令和2年11月20日  
国立研究開発法人日本原子力研究開発機構  
原子力科学研究所バックエンド技術部

原科研廃棄物処理場設工認（その7）補正に対するコメント（R2.11.17）回答

コメント No.1（添付資料3－1（保管廃棄施設の津波防護施設に関する説明書））

図 1 頭付きアンカーボルトの有効水平投影面積  $A_c$

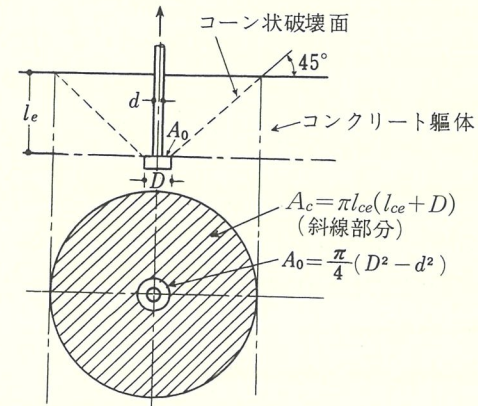
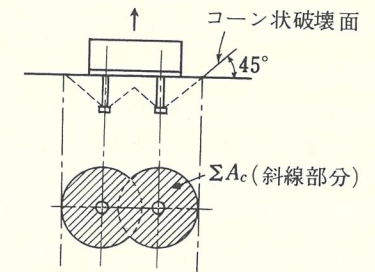
アンカーの許容せん断力(37.8kN)、許容引張力(23.1kN)の根拠を説明すること。

「各種合成構造設計指針(日本建築学会)」に基づき、アンカーボルトの設計における引張力を受ける場合並びにせん断力を受ける場合を踏まえて設定しております。

(添付資料①参照)

図2.1.3-1 主桁の配置図

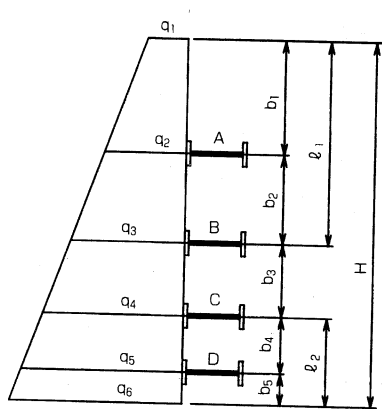
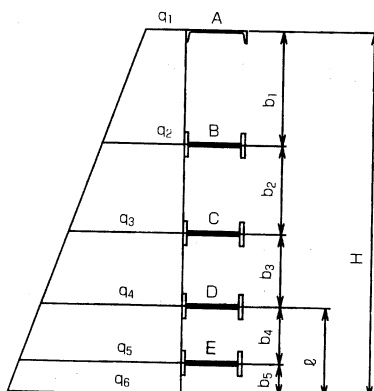
各桁の分担荷重の算出過程について、説明して下さい。特に主桁①の算出過程において、w1 上部の三角形部分をどのように考えているかを説明すること。

設計水深から想定される荷重分布に対して、ダム・堰施設技術基準(案)を踏まえて各桁に作用する荷重を算出しております。

なお、荷重分布における w 1 上部の三角形部分については桁に作用する荷重の算出においては考慮しておりません。

(添付資料②参照)
